工具单线改造说明

V1.2

本文档提供硬件改造方法,协助用户将原来不支持单线仿真或烧录功能的老版工具硬件,改造成支持单线仿真或烧录功能的工具硬件,改造完后,原来对应硬件功能依旧能继续使用,改造的硬件只是在原基础上增加对单线的支持。

2.2 V1.0 与 V1.1 版本改造说明

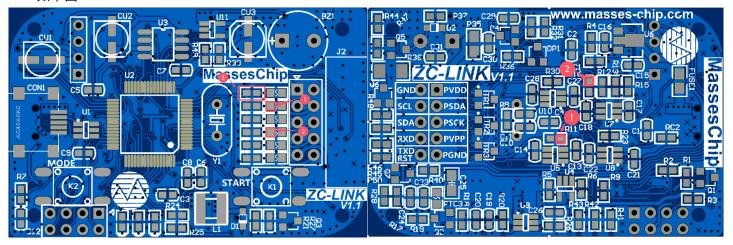
- 1、把顶层 MassesChip 下面的红圈 3 对应的电阻改成 470Ω;
- 2、把顶层焊盘"1"与底层焊盘"1"用导线连接;
- 3、把顶层焊盘 "2" 与底层焊盘 "2" 用导线连接。

2.4 V1.3 版本改造说明

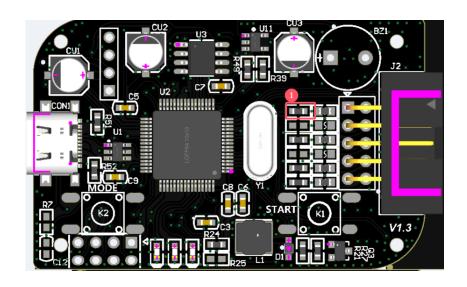
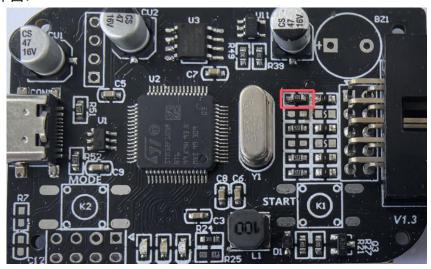
1、把顶层红圈 1 对应的电阻改成 470Ω。

3.2.2 方案二(实现相对复杂):

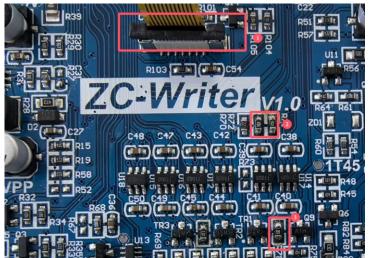
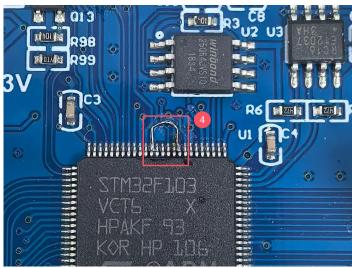
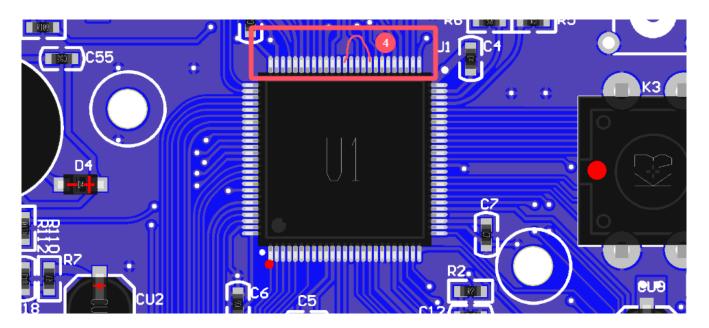
- 1、把红圈 1 的 FPC 黑色卡座,往上轻轻拉开,先拆开显示屏 FPC 排线;
- 2、再从 PCB 底层顶出显示屏固定柱, 移除显示屏与托板;
- 3、把红圈 2的两个电阻都改成 10Ω;
- 4、把红圈 3 的电阻都改成 470Ω;
- 5、用飞线短接红圈 4 中的 PIN,即主控的 PIN59&PIN63(或 PIN64,即 PIN63&PIN64 可短接)脚;
- 6、装回显示屏与外壳。

3.3.1 方案一(实现相对简单,推荐此方式):

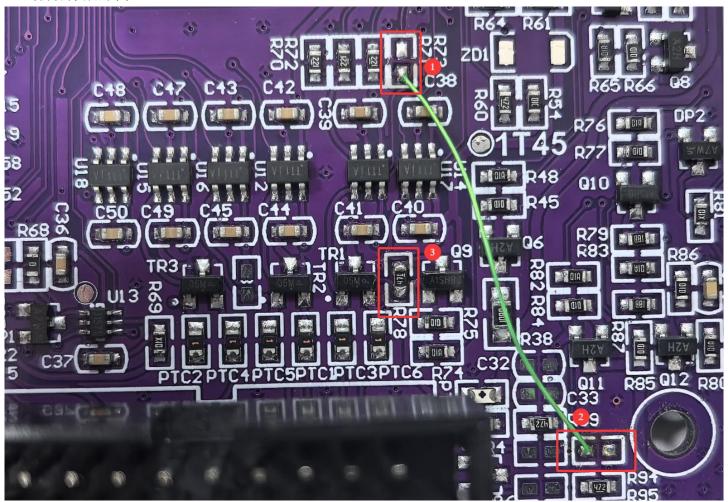
- 1、把红圈 1 与红圈 2 的电阻拆除;
- 2、把红圈 1 中的焊盘与红圈 2 的焊盘用导线相连;
- 3、把红圈 3 的电阻都改成 470Ω;
- 4、装回外壳。

3.3.2 方案二(实现相对复杂):

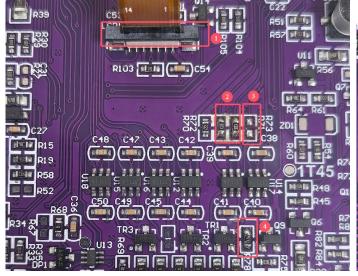
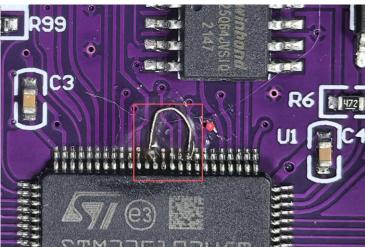
- 1、把红圈 1 的 FPC 黑色卡座,往上轻轻拉开,先拆开显示屏 FPC 排线;
- 2、再从 PCB 底层顶出显示屏固定柱,移除显示屏与托板;
- 3、把红圈 2的两个电阻都改成 10Ω;
- 4、把红圈 3 的电阻拆除;
- 5、把红圈 4 的电阻都改成 470Ω;
- 6、用飞线短接红圈 5 中的 PIN,即主控的 PIN59&PIN63(或 PIN64,即 PIN63&PIN64 可短接)脚;
- 7、装回显示屏与外壳。
